**Opera: Aeroporto di Treviso**

**Progetto: Aeroporto di Treviso "Antonio Canova" Piano di Sviluppo Aeroportuale (2011 – 2030)**

**Proponente: ENAC Ente Nazionale Aviazione Civile**

Osservazioni ai sensi del comma 9-bis art. 24 d.lgs. 152/2006 e s.m.i. alle integrazioni volontarie allo Studio di Impatto Ambientale (S.I.A.) relativo al Piano di Sviluppo Aeroportuale dell'aeroporto "Antonio Canova" di Treviso (vedere Allegato 1).

Foto 2 - Centralina in via Cornare.

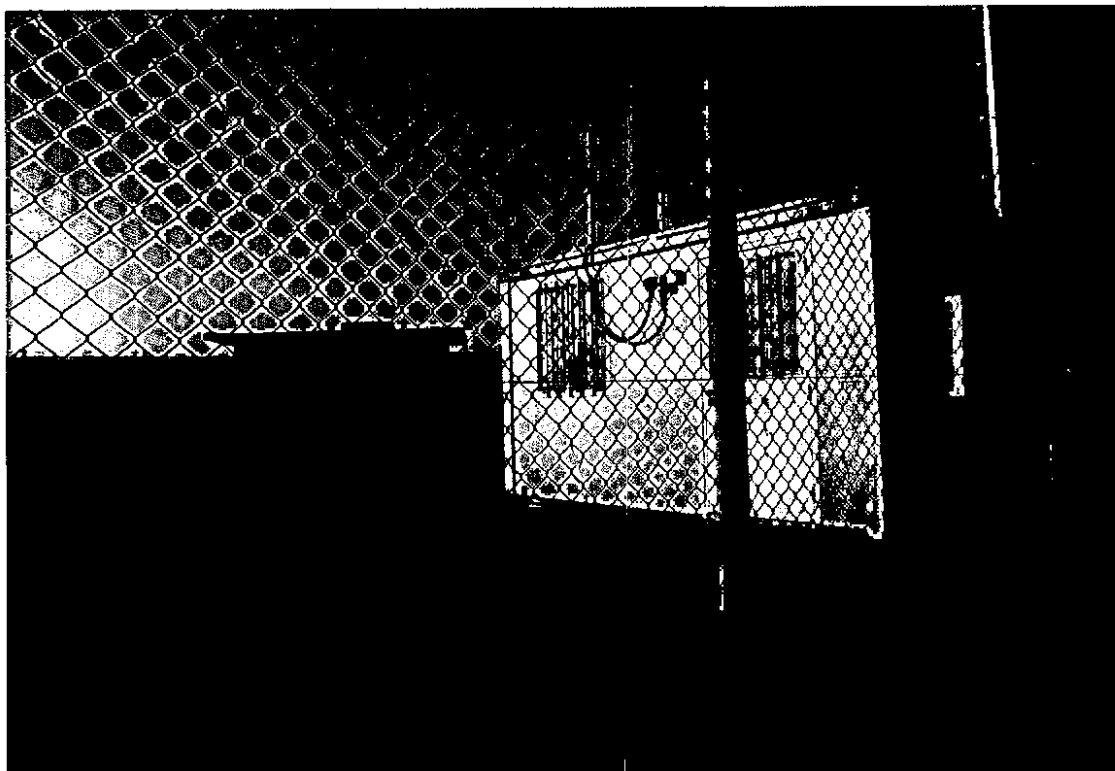
Probabilmente entra in gioco anche la metodica di misurazione.

*“È stato osservato che la variabilità su scala oraria non è sufficiente a permettere di apprezzare fenomeni su scala temporale ridotta, determinati dalle attività aeroportuali; le diverse sorgenti aeroportuali determinano un contributo complessivo caratterizzato da variabilità molto ampia in intervalli di tempo limitati. I risultati dimostrano comunque che le operazioni aeroportuali, incluse quelle a terra, hanno un’influenza sui livelli dei diversi inquinanti monitorati nelle immediate vicinanze dell’aeroporto. Periodici picchi (tra 20.000 e 400.000 pp cm<sup>-3</sup>) di UFP sono stati osservati in corrispondenza di operazioni di decollo e atterraggio degli aeromobili, nelle postazioni sottovento alle piste. Le misure ad alta risoluzione temporale aiutano a evidenziare il contributo degli aeromobili, mentre le misure integrate della concentrazione di massa del PM, su tempi d’integrazione tipici (24h) non permettono di evidenziare significative differenze riconducibili alle attività aeroportuali”* (Sistema Nazionale per la Protezione dell’Ambiente, Qualità dell’ambiente urbano VIII Rapporto Edizione 2012, Focus su porti, aeroporti e interporti, pag. 131).
